Advies Q-team Spooronderdoorgang Maarsbergen No 1, 16 juli 2018.

Ruimtelijke context

figuur 1: De orthogonale structuur van landgoed Maarsbergen.

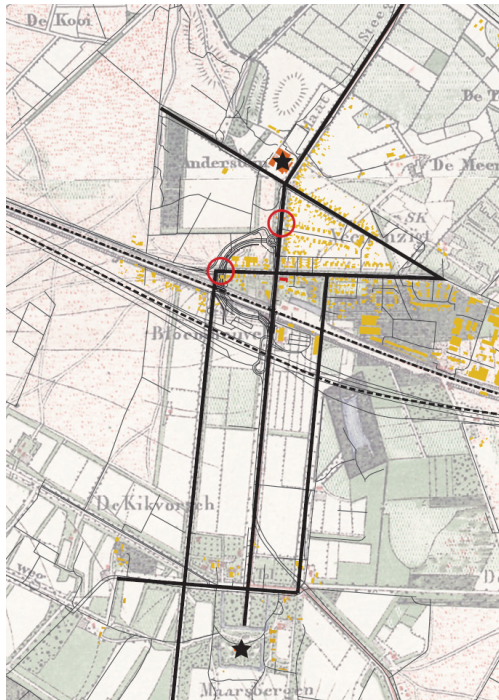
Woudenbergeseweg ligt de historische ontsluitingsroute Tuindorpweg – Haarweg, deze vormt een onderdeel van het stelsel (zie figuur 1).

In 1845 is onder een lichte hoek de Rijnspoorlijn aangelegd en tussen 1956-1957 de voltooiing van de snelweg A12. In dit orthogonale stelsel is de Westelijke Onderdoorgang geprojecteerd: een halve cirkel tussen de centrale as en de westelijke secundaire lijn in, precies over de dwarslijn Tuindorpweg – Haarweg heen. Daar waar deze halve cirkel de centrale as raakt (noordkant), is een rotonde geprojecteerd.
